# BOLETIM TÉCNICO

BT0215  
23.04.97

**Assunto:** Derretimento Queimador/ Espalhador

**Modelos:** De Ville, Century, Essencial (BFM50A, BFP50A, BFM76A, BFP76A, BFN50A, BFQ50A, BFN76A, BFQ76A, BF056A, BFR56A, BF076A, BFR76A, BFT56A, BFS56A, BFT76A, BFS76A, CFE50A, CFE76A, CFM50A, CFM76A).

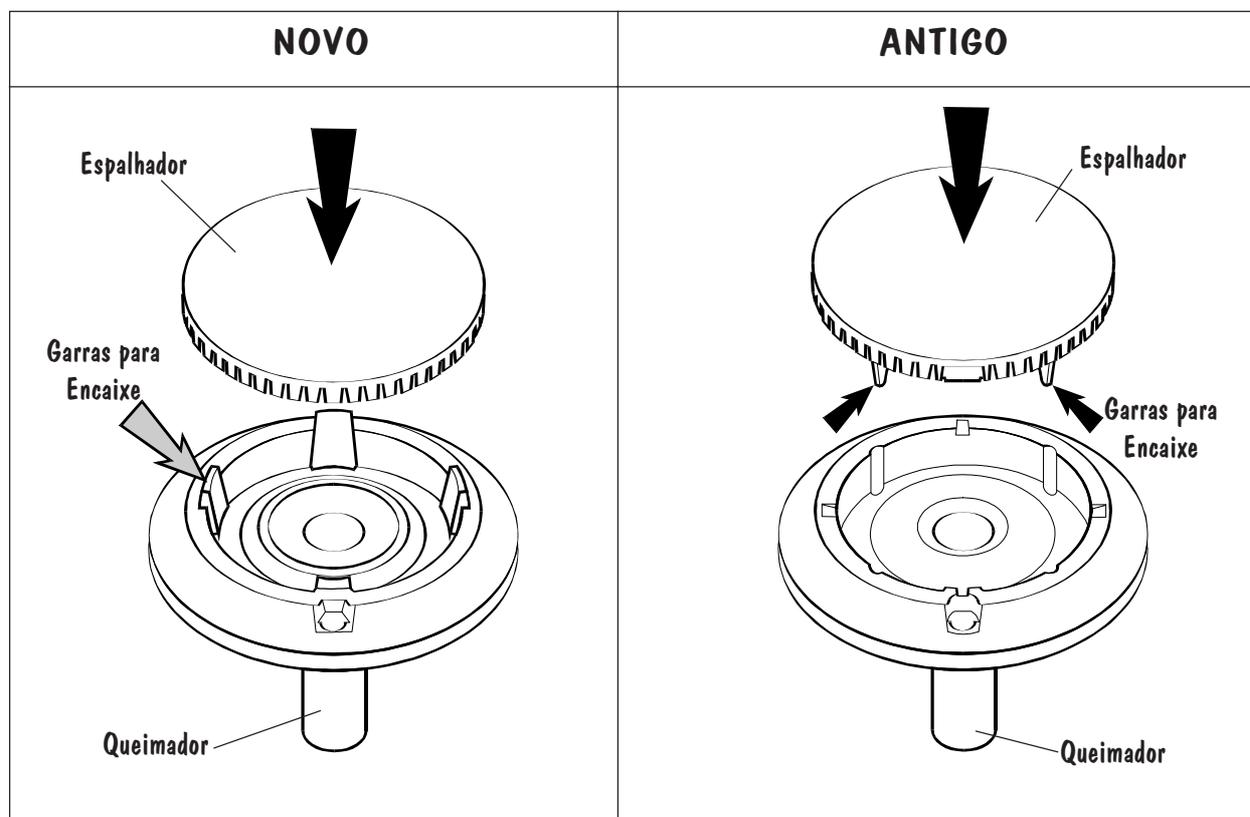
Devido a dificuldade de encaixe do Espalhador sobre o Queimador dos produtos em referência, estamos modificando este sistema, de modo a facilitar a montagem pelo consumidor.

A montagem incorreta deste sistema é o grande causador dos casos de derretimento, que em conjunto com a alta pressão de gás se torna ainda mais crítico.

Quando encontrado o problema de Derretimento de Espalhador/ Queimador, verifique as condições de pressão do gás.

Esta deve estar dentro do especificado (entre 9 e 12 pol col H<sub>2</sub>O).

Após esta verificação, substitua o **CONJUNTO COMPLETO** de Espalhadores/ Queimadores utilizados no produto, pois os mesmos **NÃO** são intercambiáveis com os antigos e se não substituídos, poderão derreter posteriormente.
